改善箇所説明図③

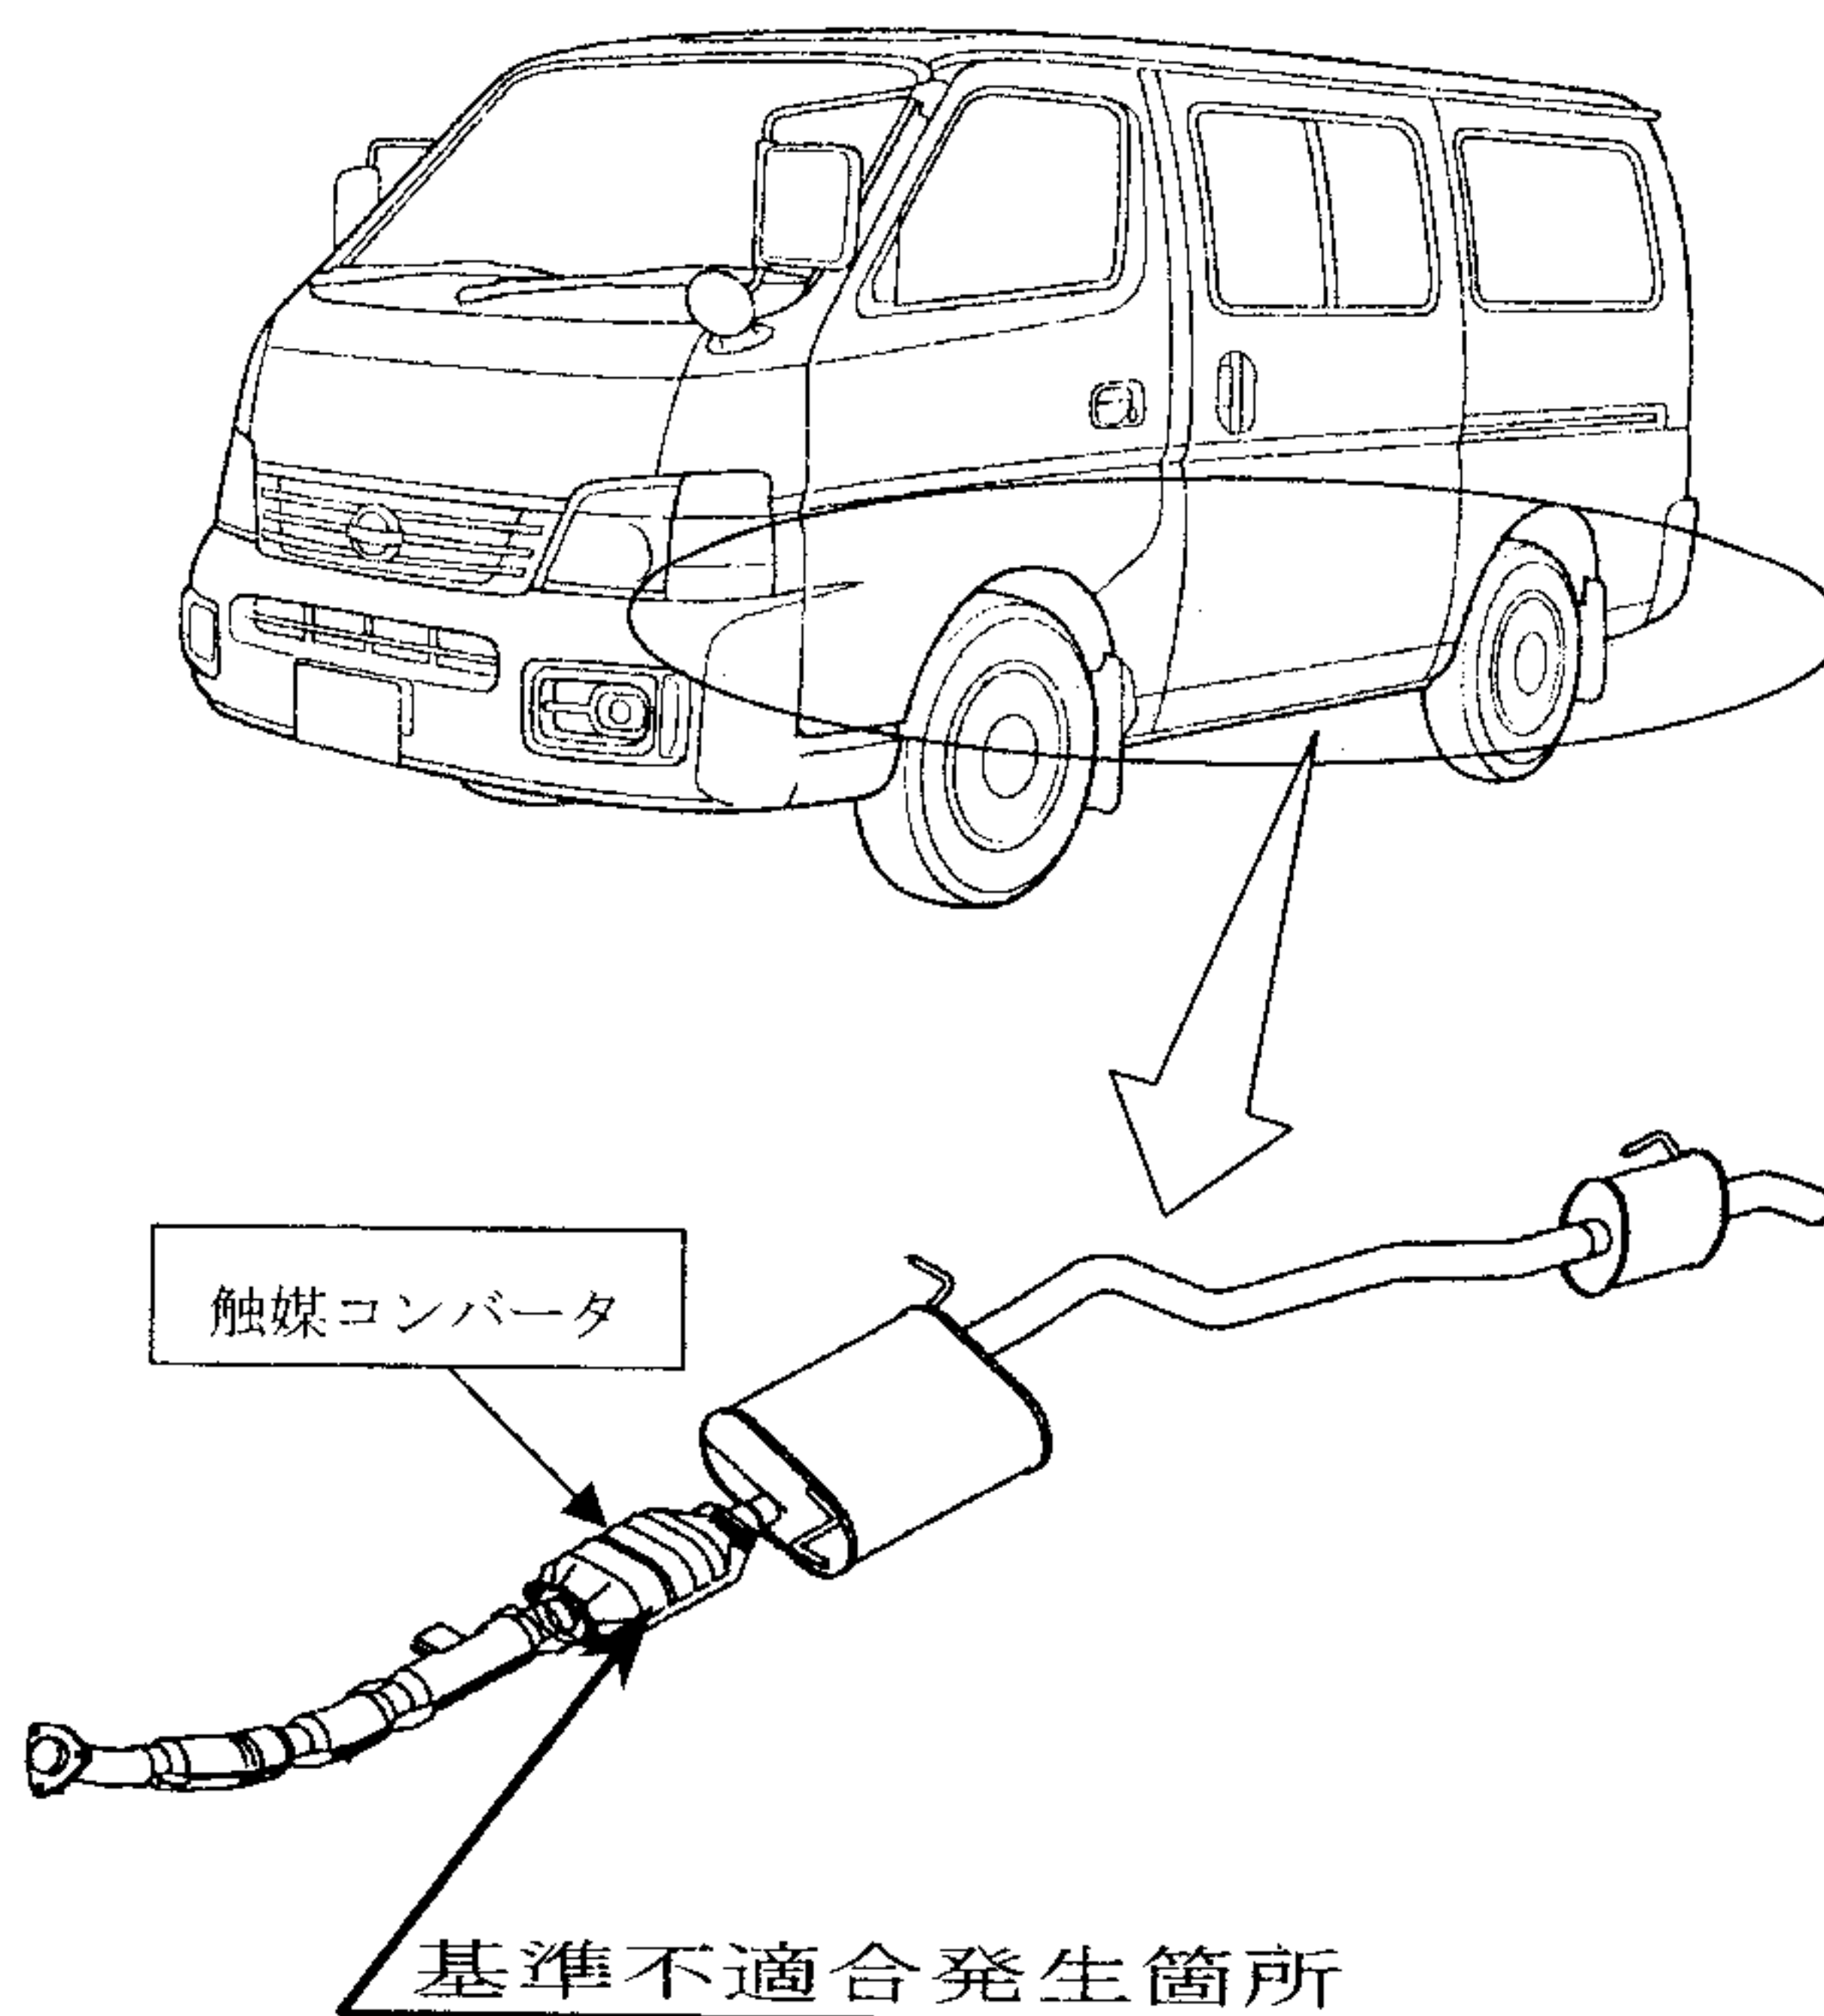
触媒コンバータ内の触媒担体固定用ワイヤーメッシュの材質が不適切なため、連続して高速走行をした場合、当該ワイヤーメッシュが排気ガスの熱で酸化劣化し、触媒担体がケースと干渉し異音が発生するものがある。そのため、そのまま使用を続けると、触媒担体が摩耗して損失し、排出ガス基準値を超えるおそれがある。

全車両、触媒コンバータを対策品と交換する。

識別：銀色のシールをモデルナンバープレートの右横に貼り付ける。
